Rapport de l'Inspection des Installations Classées

Sas LAFAGE FRÈRES
à
Pontonx-sur-l'Adour

Objet : Modification des conditions d'exploitation

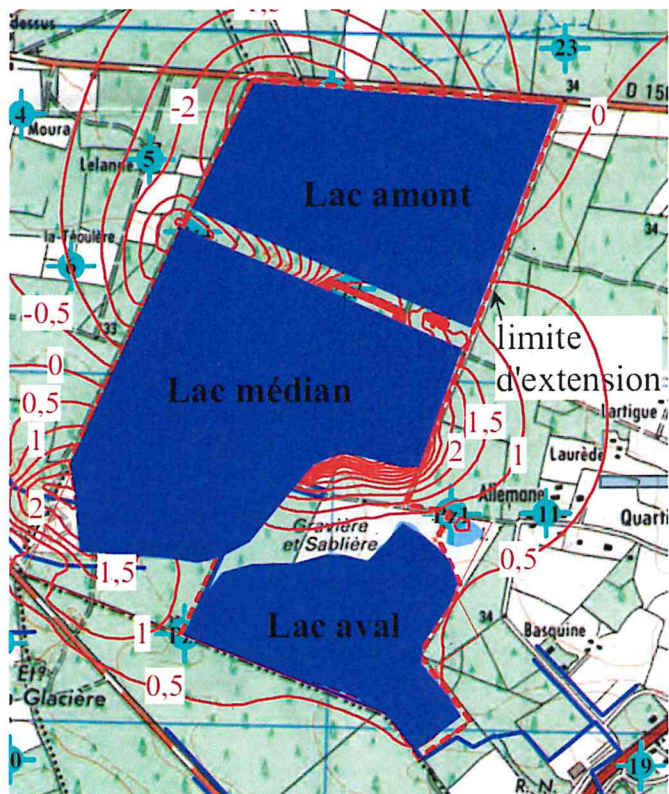
La zone dédiée au recyclage des matériaux inertes comportera des plateformes permettant le stockage provisoire des matériaux selon le plan de principe ci-après :

Les apports de matériaux inertes non recyclables (terres et argiles) sont destinés au remblaiement des excavations générées par l'exploitation de la carrière. Ils seront de l'ordre de 90 000 t/an et permettront :

- la mise en place de la plateforme de recyclage des matériaux par remblaiement d'un secteur de la zone exploitée hors d'eau (2,5 ha) ;
- le remblaiement partiel du reste de la zone d'exploitation hors d'eau ouest ;
- le modelage des berges du lac nord ;

Ainsi, environ 785 000 m³ de matériaux inertes extérieurs sont nécessaires pour le remblaiement et le réaménagement du site tel qu'il est proposé (soit environ 1 570 000 tonnes).
